# **Variante al Piano Operativo per l'ampliamento del Policlinico Santa Maria alle Scotte**

**Relazione di variante**

**Ottobre 2023**

## **Comune di Siena**

Estratto tav. 02k Piano Operativo come adottato con D.C.C. n.42 del 02.05.2023

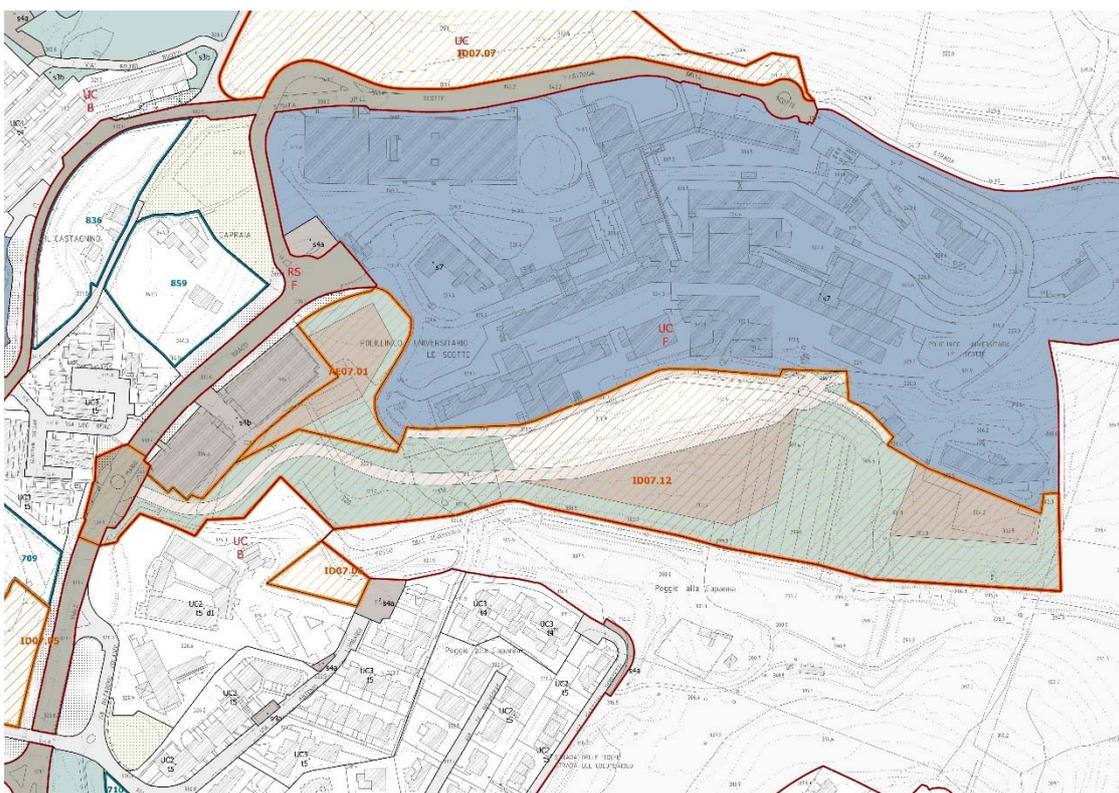
Nella “Proposta di controdeduzione alle osservazioni” viene suggerito di accogliere parzialmente l’osservazione presentata dalla società Ital Bio Green s.r.l. (Prot. 59370 del 18.07.2023).

L’eventuale accoglimento parziale di detta osservazione comporta la necessità di rivedere la scheda *ID 07.12* - *Art.154 ter Intervento Diretto in Via Mario Bracci, Policlinico Santa Maria alle Scotte* e la scheda *AE 07.01* - *Parcheggio pubblico in Viale M. Bracci*.

Estratto tav. 02k Piano Operativo Proposta di modifica a seguito dell'accoglimento dell'osservazione

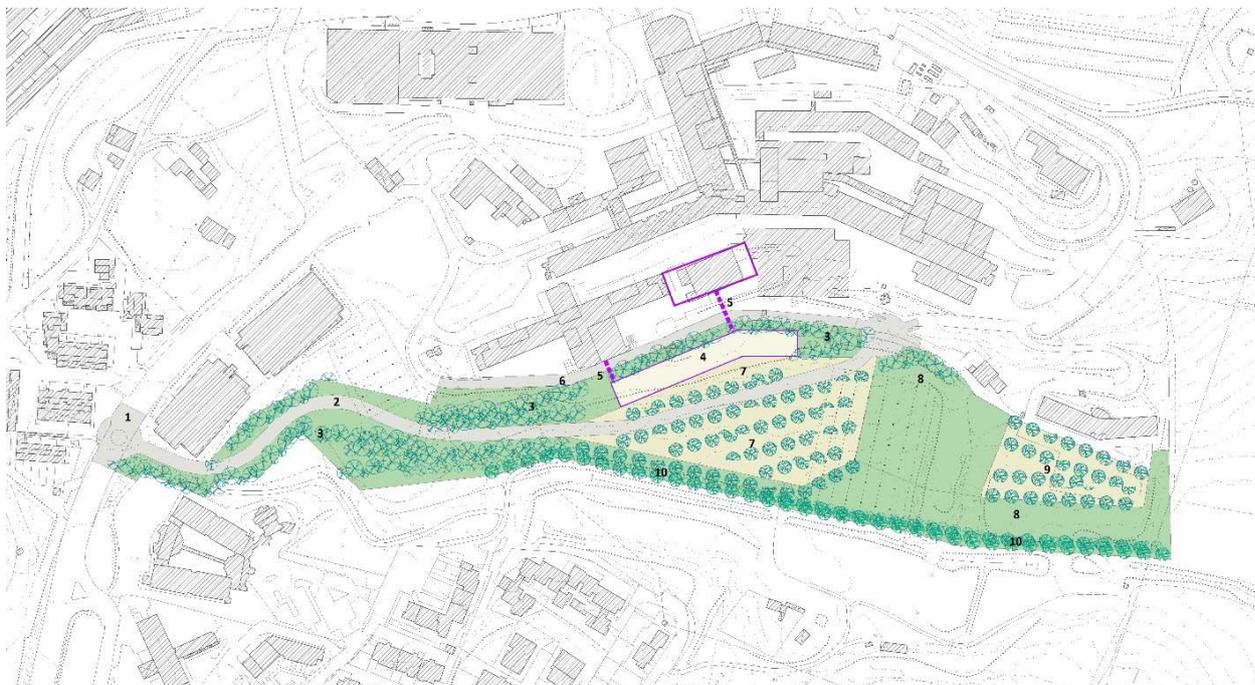
Area di intervento (ST): ~~10.995~~ **7.080** mq.; riferimenti catastali: foglio 16, particelle ~~6-7-9-45-709~~ (in parte) e ~~7-8- 272- 468~~.

La nuova struttura multipiano sarà localizzata ~~a valle del~~ **in continuità con il** parcheggio esistente, per il quale potranno essere previste soluzioni diverse dall'attuale sistema Fast-Park, utilizzando lo stesso accesso da Viale Bracci.

Dovranno essere previste sistemazioni a verde di filtro e di ambientazione paesaggistica lungo i margini dell'area, **tutelando per quanto possibile le alberature e le formazioni boschive esistenti**. A tali fini saranno inoltre privilegiate soluzioni strutturali con pareti verdi, anche con funzione di ombreggiamento.

~~La parte compresa tra il Fast-Park e l'ingresso al Policlinico dovrà essere mantenuta come area verde di fruizione collettiva, tutelando le formazioni boschive esistenti.~~

**Schema di riferimento:**

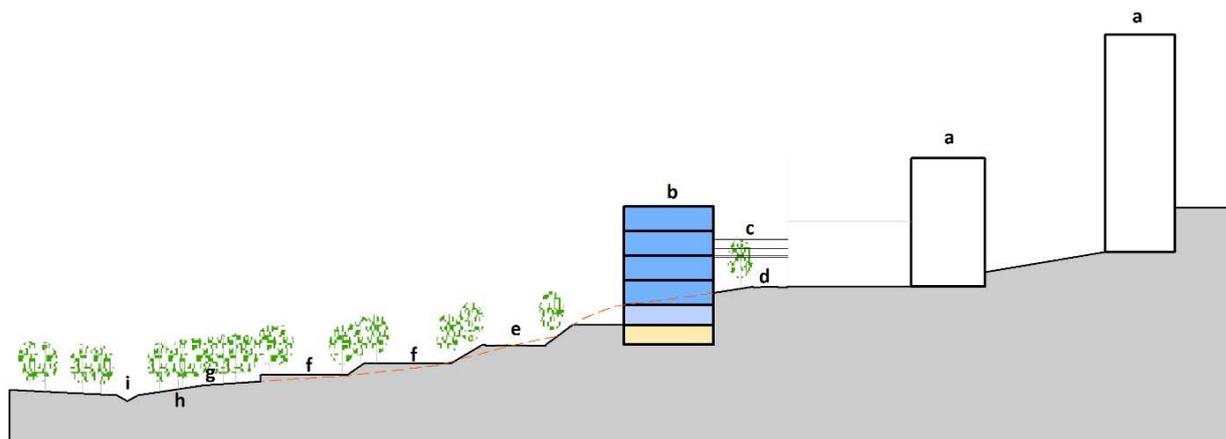
**In via temporanea e solo per la durata del cantiere, è consentito di poter realizzare parcheggi provvisori nelle aree destinate a verde complementare al complesso ospedaliero, identificate con il numero 8 nella planimetria che segue.**
